Aihe: VL: Katusuunnitelma Matari (Iltatähdentie) / As Oy Iltatähdenkuja 6

Aihe: Katusuunnitelma Matari (Iltatähdentie) / As Oy Iltatähdenkuja 6

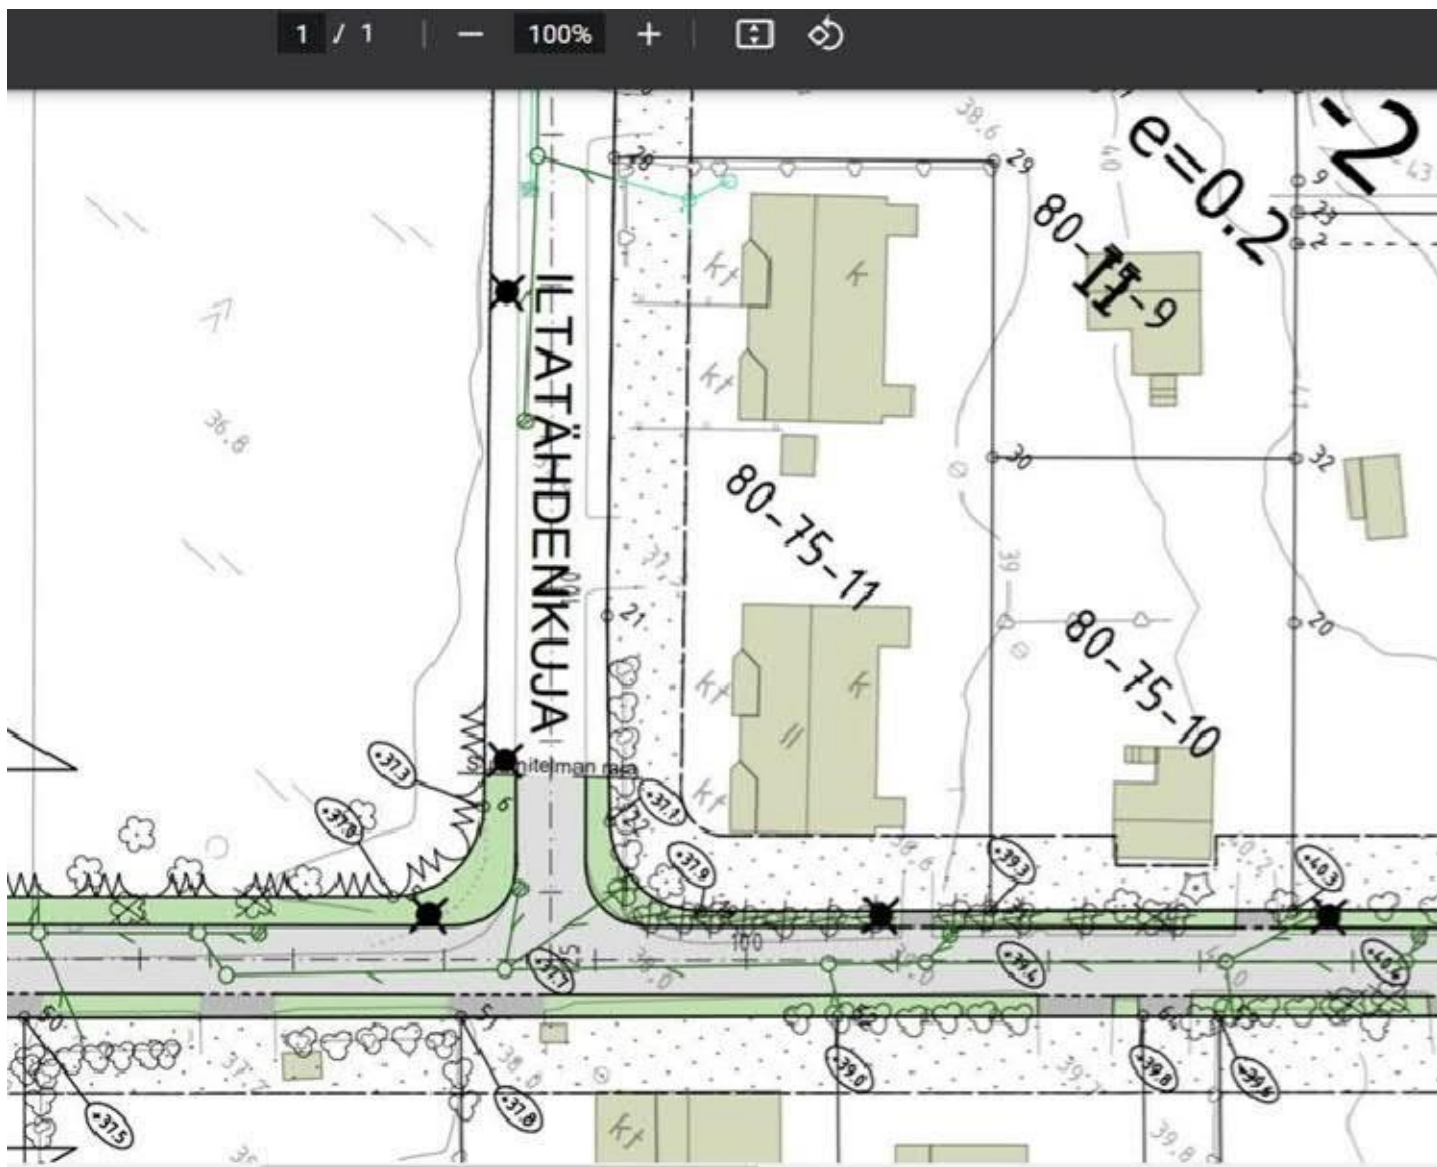
1. Vantaan kaupungin piirustuksen mukaan näyttäisi siltä, että kaupunki suunnittelee poistavansa taloyhtiömme pensasaidan Iltatähdentien rinteestä. Toivomme, että taloyhtiömme pensasaita säilytetään Iltatähdentien rinteessä (As Oy Iltatähdenkuja 6).

2. Vantaan kaupungin piirustuksen mukaan näyttäisi siltä, että kaupunki suunnittelee leventävänsä tietä taloyhtiömme tontin puolelle? Toivottavasti näin ei ole. Pyydämme, ettei tietä levennetä taloyhtiön tontin puolelle. Olemme myös huolissamme siitä, että tie tulee liian lähelle asunto D:n pihavarastorakennusta, joka sijaitsee Iltatähdentien ja Iltatähdenkujan kulmassa (asunto D:n pihavarastorakennusta ei ole merkitty kaupungin tiesuunnitelman piirustukseen).

3. Iltatähdentien rinteessä oleva nykyinen oja laitetaan nähtävästi umpeen? Joten kaupungin on huolehdittava siitä, ettei Iltatähdentien ja rinteiden valumavedet valu taloyhtiön pihalle/tontille. Iltatähdentie oli aiemmin hiekkatie, mutta muutama vuosi sitten kaupunki laittoi Iltatähdentielle asfaltin, jolloin tienpinta nousi entistä korkeammalle ja tienpinta on tällä hetkellä huomattavasti korkeammalla tasolla kuin taloyhtiömme pihan korkeus. Toivomme, että Iltatähdentien tienpintaa madalletaan katuremontin yhteydessä, jotta valumavedet eivät valu taloyhtiömme tontille.

4. Kaupungin suunnitelman mukaan näyttäisi siltä, että Iltatähdentien katulamppuja suunnitellaan siirrettäväksi länsipuolelle tietä (taloyhtiömme tontin reunalle). Nykyiset, vanhat katulamput ovat toisella puolella tietä (itäpuolella). Toivomme, katulamput olisivat myös jatkossa itäpuolella tietä, koska taloyhtiömme tonttialue on pieni ja ahdas.
